**ENSI 33/143**

Projekt, Thema, Gegenstand (Schlagwörter)  
Sachplan geologische Tiefenlager, Etappe 1, Wellenberg  
Bericht Prof. J. Mosar

### Seismotektonik des Standortgebietes Wellenberg: Fachsitzung zum Expertenbericht von Prof. J. Mosar und zu der Stellungnahme des ENSI

## Tektonische Situation

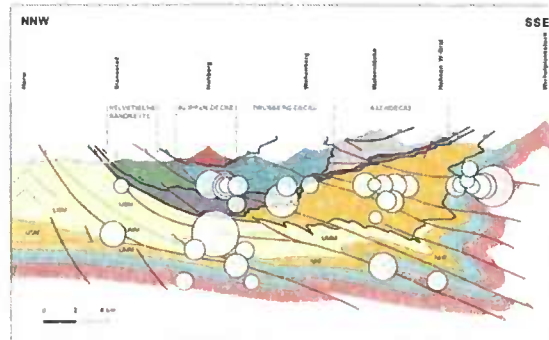
- Der Zusammenhang zwischen Seismizität und Überschiebungsaktivität ist nicht gegeben. Die Herdflächenlösungen von Erdbeben weisen auf „strike-slip“ hin, nicht auf „thrusting“. Arbeiten von Sue et al. und Delacou et al. weisen auf tiefere Kompression am Alpenrand hin.
- Unklar bleibt der Zusammenhang zwischen der postulierten Überschiebungstektonik und den im Bericht genannten „vertikalen Brüchen“. Letztere würden zwangsweise die Überschiebungsbahnen versetzen und inaktivieren.
- Der in der Geodäsie gemessene Gradient der Hebungsraten (0.5 bis 0.8 mm/a) im Gebiet um den Wellenberg spricht für eine heterogene Verteilung der Deformation, keine basalen Überschiebungsflächen.

## Vergleich mit Erdbeben 2001-2010

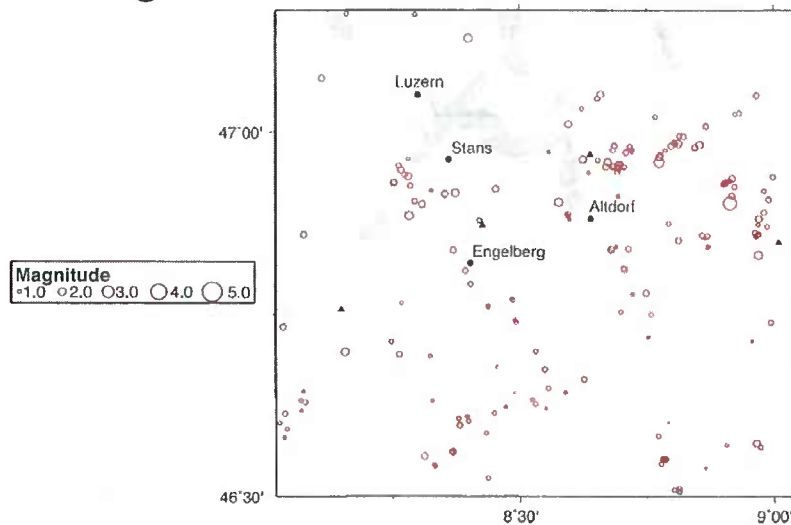
- Die Projektion der Erdbeben auf eine Ebene stammt aus einem breiten Korridor. Ein grosser Teil der Erdbeben stamm von östlich des Reusstals.

Gutachten Mosar 2010,  
Fig. 6

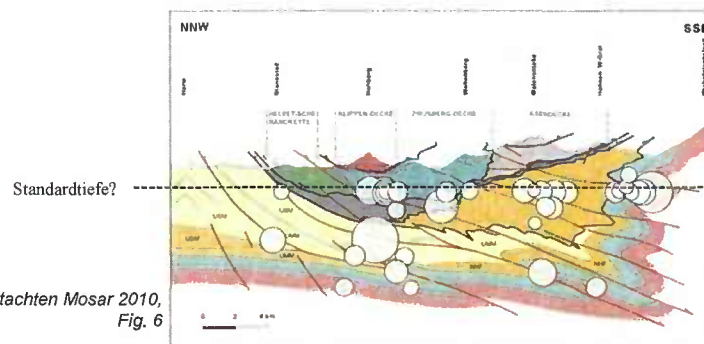
- ... bestätigt den **Zusammenhang zwischen Erdbeben und Störungs-zonen**, wobei diese nicht eindeutig sind.

## Assoziation Erdbeben - Störung

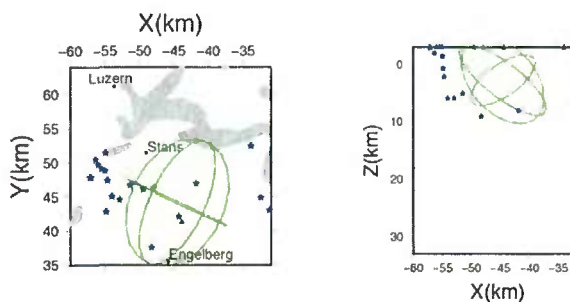
- Die gegenseitige Zuweisung von Erdbeben und Störungen ist kaum möglich
  - Unsicherheiten in der Störungsgeometrie (Punktdaten (Bohrungen), Interpretationen, geologischen Model)
  - Unsicherheiten in der Erdbebenlokalisierung
